# 「110年澄清湖周邊環境整建工程」

## 委託設計技術服務

### 民眾說明會

## 規劃設計階段生態檢核

## 鳥松濕地 棧道工法

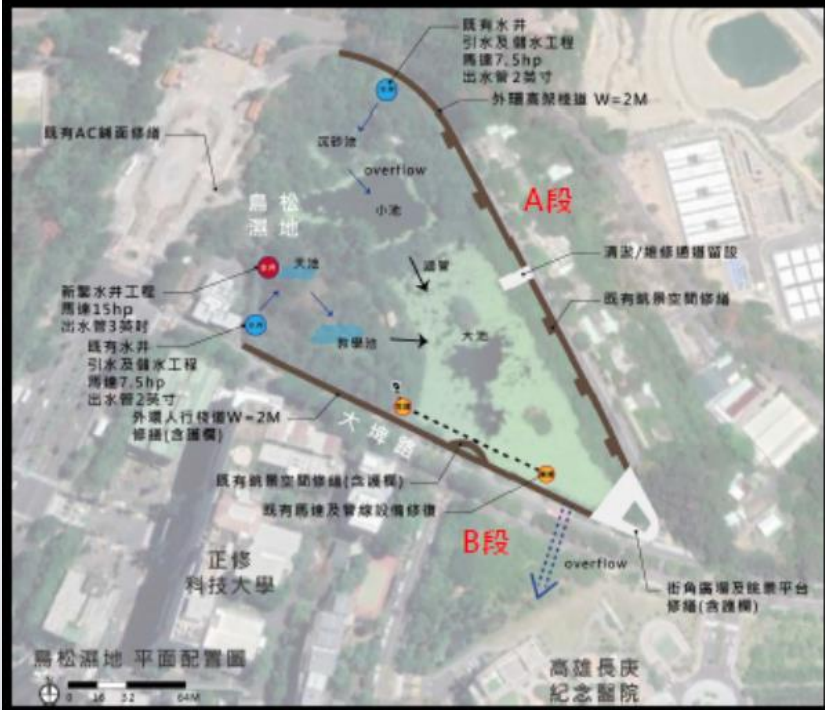
1. A段棧道設計已有考量橫向生態廊道連續性，但不銹鋼管樑與地面距離僅5cm，做為部分動物通行空間可能不夠，建議間隔一定距離向下挖深一壕溝作為生態通道，使設計理念能更加符合生態需求。
2. 既有基礎若為連續性有阻隔情況，應局部拆除確實達到橫向生態廊道暢通的目的。

## 湖畔星光綠廊 無障礙坡道及植生地貌

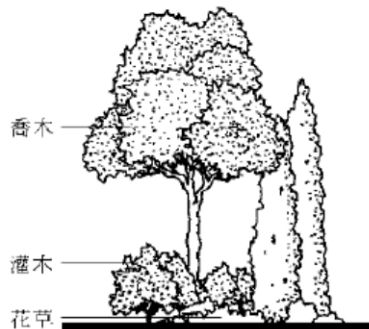
1. 還地於自然部分，建議可多採喬木、灌木與草本混合複層設計，建築物表面也建議可以爬藤類植物綠化，皆可**增加固碳量**。

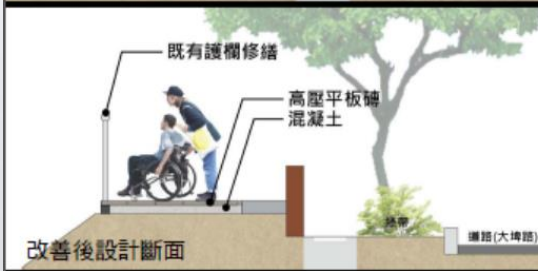
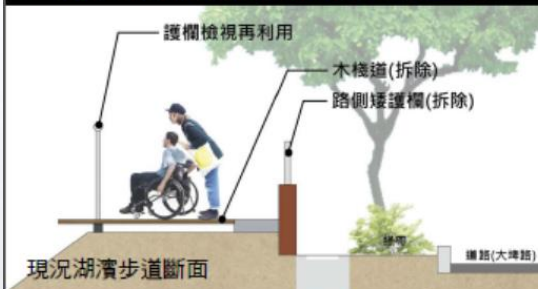
1. 第5點「增加開花型喬木並整理現有植栽：檸檬桉、風鈴木」，增加開花型喬木部分建議盡量採在地原生種。
2. 整理既有植栽部分，風鈴木為外來種，若有病蟲害需移除，建議不再以風鈴木補植。
3. 但若有在地需求，可評估部分比例種植非強勢入侵種 (馴化種)。

## 得月樓周邊

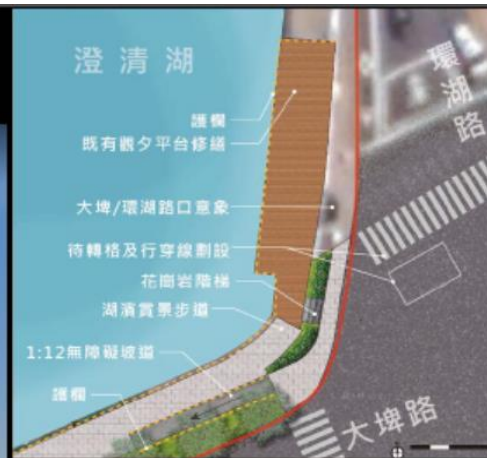
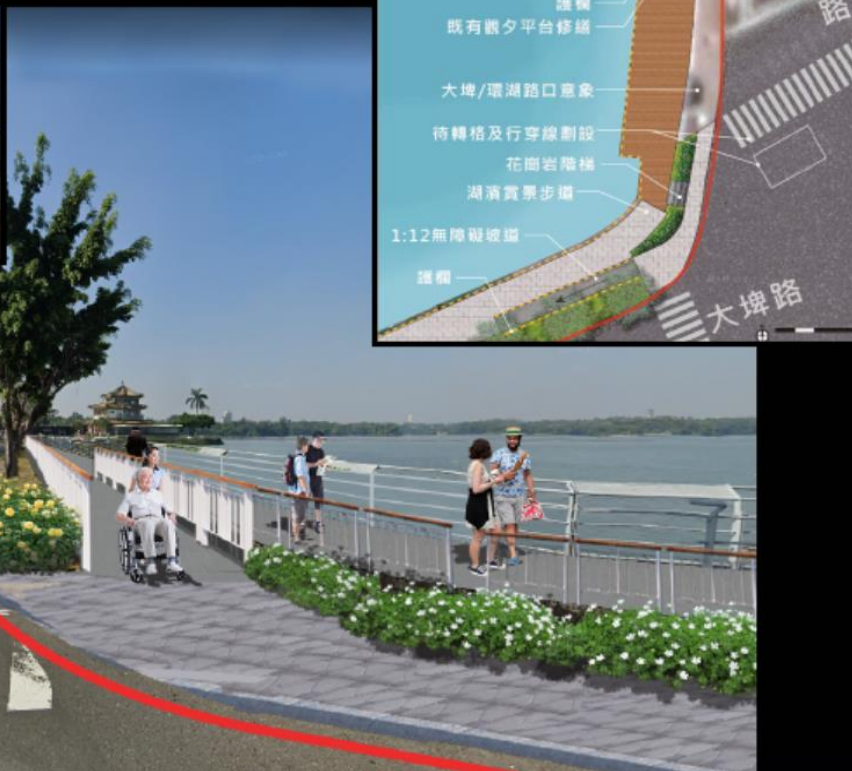
1. 上述第1點「植栽疏植及修剪」部分，需先掌握擬移除或疏植的喬木，再提出是否可進行移除或疏植。
2. 修剪應遵守「高雄市特定紀念樹木保護自治條例」

湖岸新境抽排水斷面圖

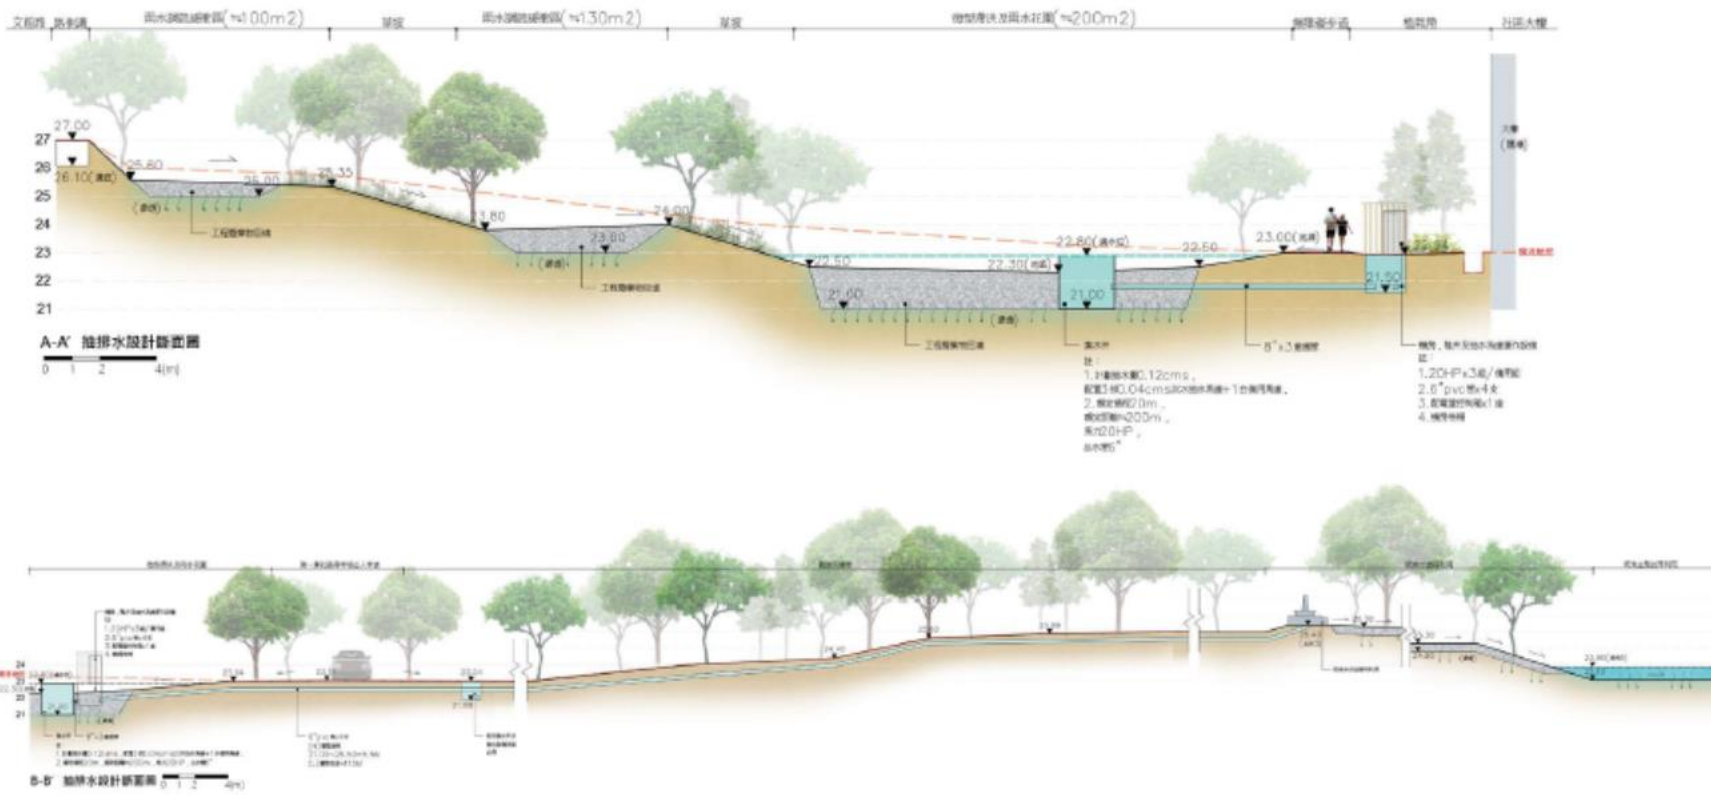
1. 回填區域皆採用工程廢棄物回填，應審慎評估採用之工程廢棄物是否會造成二次污染。
2. 於回填區域地表，建議補植植栽綠化。

### (一) 三亭攬勝區 改善平面圖

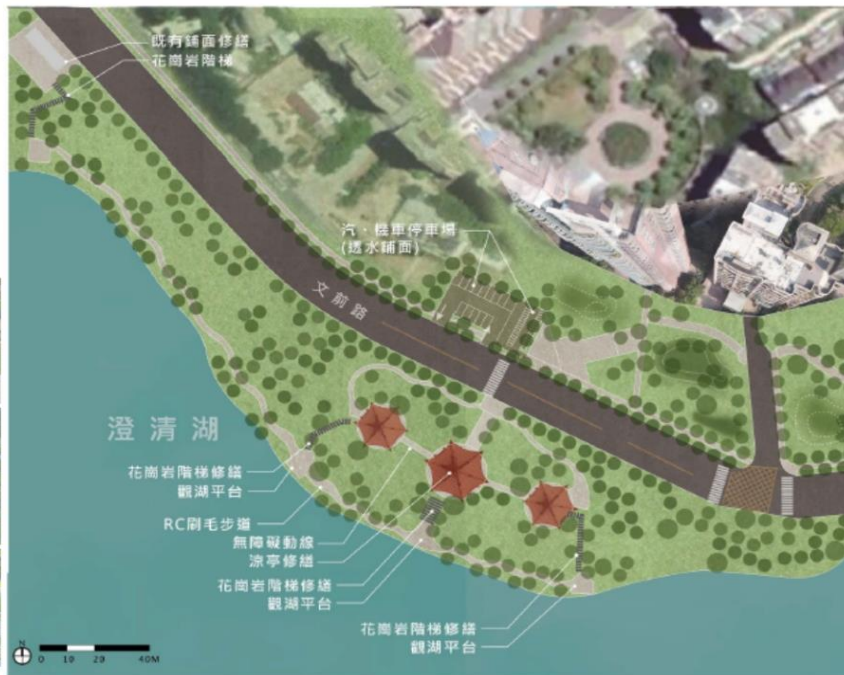
1. 燈具設置部分，若因環境營造需使用無法避免，建議盡量避免採用光源為高色溫、光色偏藍的白光照明，降低對生態影響，因為會影響昆蟲或其他濱溪帶生物（鳥類、蝙蝠）的生活。
2. 建議採用低矮的燈具，不用高燈具。
3. 如無安全與管理的考量，建議設計為無人為活動期間（夜間11點過後）關閉照明，減少對生態之影響。
